Solicitud de Patente de Invención Titulada: “DISPOSITIVO DE ESTIMULACIÓN ELÉCTRICA Y MAGNÉTICA DE TEJIDOS”

Solicitante: PANACEA QUANTUM LEAP TECHNOLOGY LLC

RESPUESTA AL OFICIO No. 3872,
NOTIFICADO EL 02 DE ABRIL DE 2020
(PRIMER EXAMEN DE FONDO)

D1	 FIGURE 12  FIGURE 22
Invención	 FIG. 4

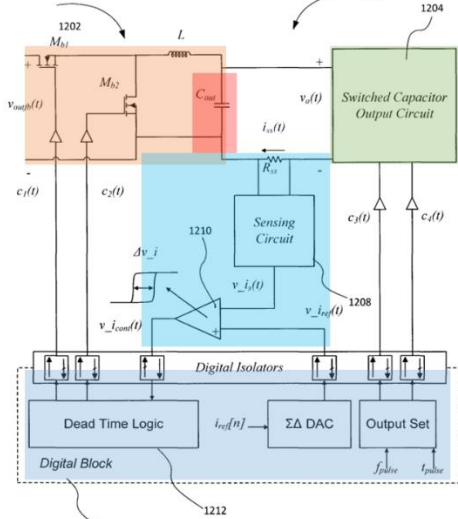
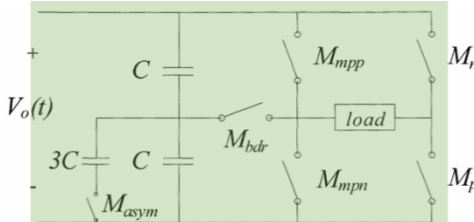
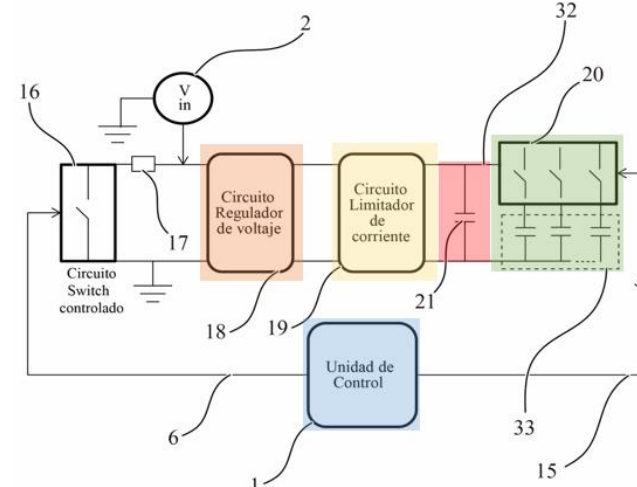
- D1 no divulga **un banco de condensadores (33) que tiene “n” condensadores conmutables a través del selector de salida de fuente (20), donde n es un número natural**. Por el contrario, D1 lo que divulga es un circuito de condensadores conmutados 1204 en el cual **siempre hay un condensador de bloqueo en serie con la carga** (ver pág. 32 párr. [00114] y figuras. 20 a 23 de D1) y, que los condensadores del circuito de condensadores conmutados están conectados permanentemente a un potencial eléctrico configurando **un divisor de tensión capacitivo** (ver elementos encerrados en cuadros de color verde en las figuras FIG. 12 y FIG. 23 de D1 en la Tabla 1 del presente memorial más abajo). Esta característica es muy importante en la invención porque permite que se dosifique la potencia eléctrica que se encuentra almacenada en cada uno de los “n” condensadores del banco de condensadores (33) hacia el tejido.

Particularmente me permito indicar, que además D1 enseña que los condensadores del circuito de condensadores conmutados 1204 conectados en serie entre ellos (ver figuras 20 a 23) formando un divisor de tensión capacitivo, en el cual la tensión eléctrica sobre la carga siempre será una porción del valor de la fuente, dadas las formas de conmutación de la carga. D1 divulga que **la conmutación se hace en la carga y no en los condensadores** del circuito de condensadores conmutados 1204, en otras palabras, en D1, es la carga la que pasa de estar conectada en paralelo a cada uno de los condensadores del divisor de tensión capacitivo formado y no hay desconexión o conexión de los condensadores de dicho divisor de tensión capacitivo. Por el contrario, en la invención, **la conmutación se hace en los condensadores del banco de condensadores.**

- obtener estímulos mono-polares, bipolares o multipolares utilizando un menor número de interruptores en contraposición con el circuito mostrado en la figura 22 de D1 en la que se presenta un condensador en paralelo al condensador que está en serie con la carga, y
